VYSVĚTLENÍ ZADÁVACÍ DOKUMENTACE Č. 2

v zastoupení zadavatele, Univerzita Karlova, Filozofická fakulta, IČO: 00216208 Vám v souvislosti s nadlimitní veřejnou zakázkou s názvem „**UK – FF – Rekonstrukce a dostavba objektů Opletalova 47 a 49 – stavební práce**“ (dále jen „Veřejná zakázka“) poskytujeme vysvětlení zadávací dokumentace prostřednictvím elektronického nástroje zadavatele.

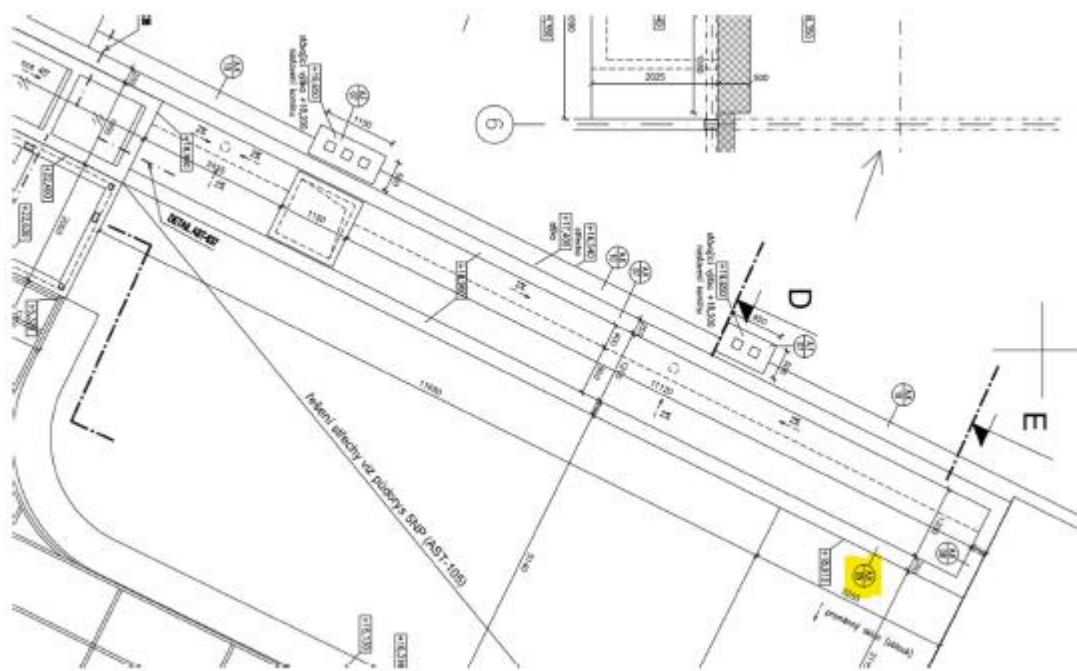
Výkaz výměr se odkazuje v textu položky na výkres „AST 822a“

A - 04 - SO 01	89 615142003	- Zaoblení omítaných rohů poloměr 150mm, příček tl.150mm v m. č. -1.45a - viz AST 822a	m	5,4	5,4
----------------	-----------------	---	---	-----	-----

Takový výkres se v Zadávací dokumentaci nenachází. Žádáme Objednatele o jeho doplnění.

Je opraven výkaz výměr a uveden správný odkaz na výkresy:

Objekt A - u pol. č. 89 je odkaz upraven na výkres AST_099 a u pol. 90 na výkres č. AST 884a

Objekt B – pol. č. 105, odkaz je upraven na výkres AST_102-104

Objekt C - pol. č. 105, odkaz je upraven poloměr na 80 mm a odkaz na výkres č. AST_867a,b

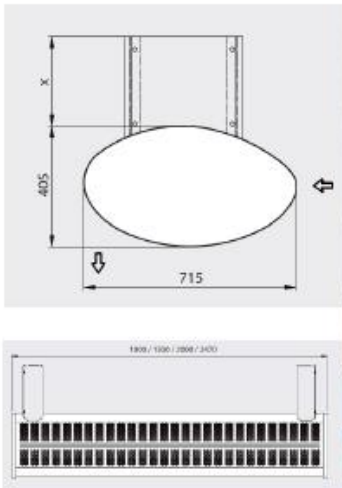
U specifikace položek ve Výkazu výměr Silnoproud je odkaz na Knihu standardů „OPL_DPS_SIL_1_01_3_Knihu standardů.pdf“.

V případě vypínačů a zásuvek jsou v Knize standardů na str.2 pod stejným číslem tři barevné varianty – mechová bílá, mechová černá a slonová kost.

Každá barva je však cenově odlišná.

Dotaz: Existuje pravidlo, jak v tomto případě postupovat? Kdo bude volit, jaká barva bude použita?

Uchazeč žádá o sdělení, jakou barevnou variantu máme ocenit v rámci soutěže?

Uchazeč použije průměrnou cenu, která bude vycházet z předpokladu, že všechny tři barevné varianty budou zastoupené stejným počtem. Základní princip použití barevných odstínů je tento: v Objektu A budou použity bílé zásuvky a vypínače, v domě B a C budou použity béžové a na dřevěném a betonovém podkladu budou použity černé. Vybrané barvy vypínačů – mechová bílá a mechová černá bývají obvykle ve stejné cenové úrovni.
